COMUNE DI GENURI
PIANO PARTICOLAREGGIATO
DEL CENTRO STORICO

**Valutazione delle
osservazioni**

PROGETTO DEFINITIVO

Unità 3 isolato 10. Ampliamenti volumetrici previsti e inserimento nuove aperture sul prospetto su via Mascias

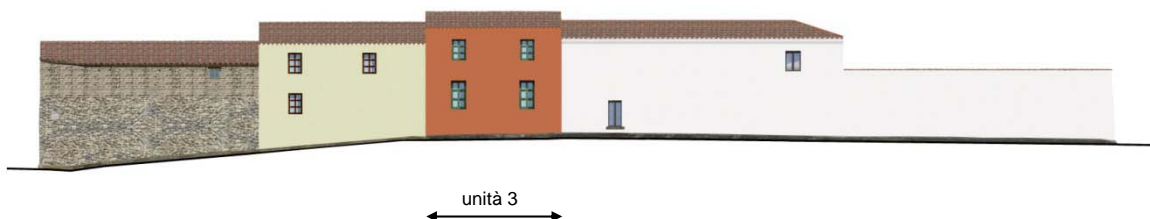
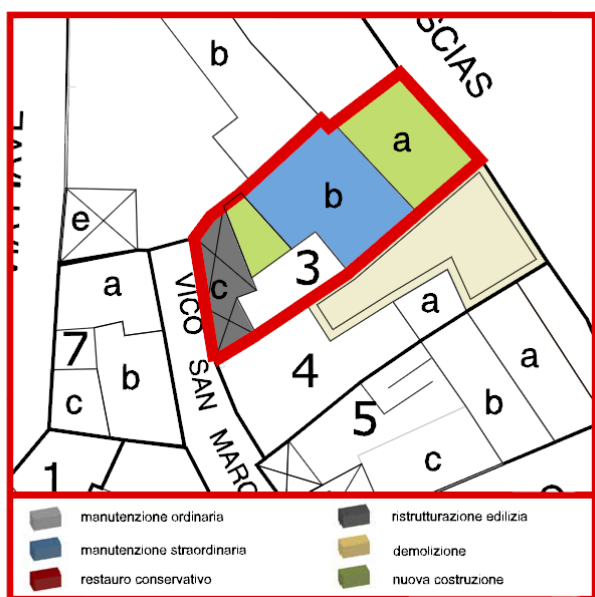
OSSERVAZIONE	N. 4 - Protocollo n. 1408 del 30.05.2016
RICHIEDENTE	Sig. Farina Andrea
INDIVIDUAZIONE UNITA' EDILIZIA	Isolato n. 10 - unità edilizia n. 3 Via San Marco 5
OGGETTO DELLA RICHIESTA	1. Si chiede di specificare la volumetria della sopraelevazione prevista. 2. Si chiede di dare continuità ai fabbricati indicati con le lettere <i>b</i> e <i>c</i> , in quanto nel volume <i>c</i> è presente l'unico servizio igienico dell'unità edilizia. 3. Si chiede di inserire nella parte mansardata su via Mascias due aperture, e di prevedere un'altra apertura al piano terra, per la quale è già stato ottenuto il titolo abilitativo necessario.
VALUTAZIONE	L'osservazione è accolta. L'ampliamento previsto per la parte mansardata inserita in progetto è dato dalla sopraelevazione di 1.50 metri del volume indicato con la lettera <i>a</i> . Tale sopraelevazione sarà dotata inoltre di due aperture sulla via Mascias. E' consentito inoltre un ulteriore ampliamento che dia continuità al corpo di fabbrica <i>b</i> e al volume accessorio <i>d</i> .

ESITO	ACCOLTA

Aggiornamento interventi previsti per l'unità 9 - isolato 3

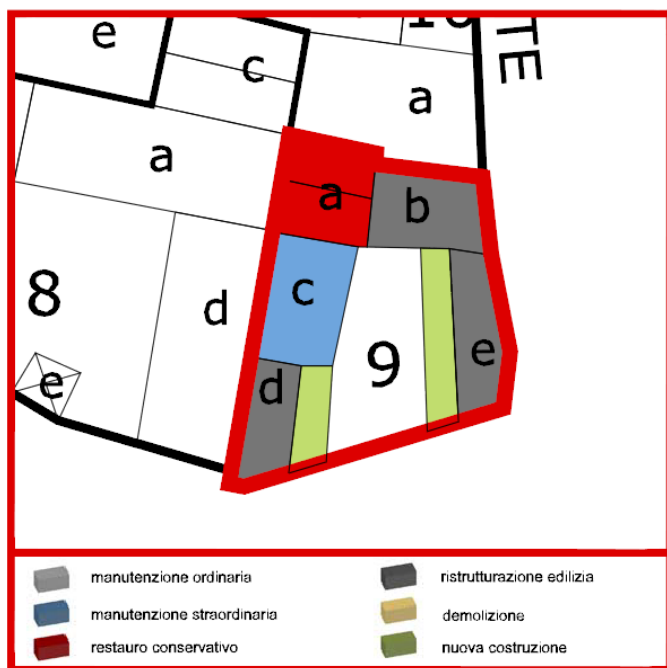
OSSERVAZIONE	N. 5 - Protocollo n. 1413 del 30.05.2016
RICHIEDENTE	Ing. Maurizio Uccheddu - Sig.ra Contu Vanda
INDIVIDUAZIONE UNITA' EDILIZIA	Isolato n. 3 - unità edilizia n. 9 Via San Gaspare 55
OGGETTO DELLA RICHIESTA	Si chiede di uniformare gli interventi possibili, consentendo la ristrutturazione edilizia su tutti i volumi presenti e prevedendo un aumento di volume per quelle parti che non consentono un utilizzo degli ambienti a causa delle altezze al di sotto delle normative vigenti.
VALUTAZIONE	L'osservazione è parzialmente accolta. Non è possibile prevedere la ristrutturazione edilizia per tutti i volumi dell'unità, poiché da parere preliminare del Servizio tutela del paesaggio è stato anzi richiesto che l'intervento di ristrutturazione edilizia previsto per il volume indicato con la lettera <i>a</i> sia modificato in restauro conservativo, riconoscendo al volume in questione un importante grado di permanenza dei caratteri storici che come tale va tutelato. Viene però consentita la ristrutturazione edilizia dei volumi accessori indicati con le lettere <i>d</i> ed <i>e</i> , con la possibilità di ampliamento di superficie coperta e aumento dell'altezza, come indicato negli elaborati e allegati di progetto, allineando il volume <i>d</i> al volume <i>c</i> (è prevista anche la medesima altezza), e ampliando il volume <i>e</i> .

ESITO	PARZIALMENTE ACCOLTA
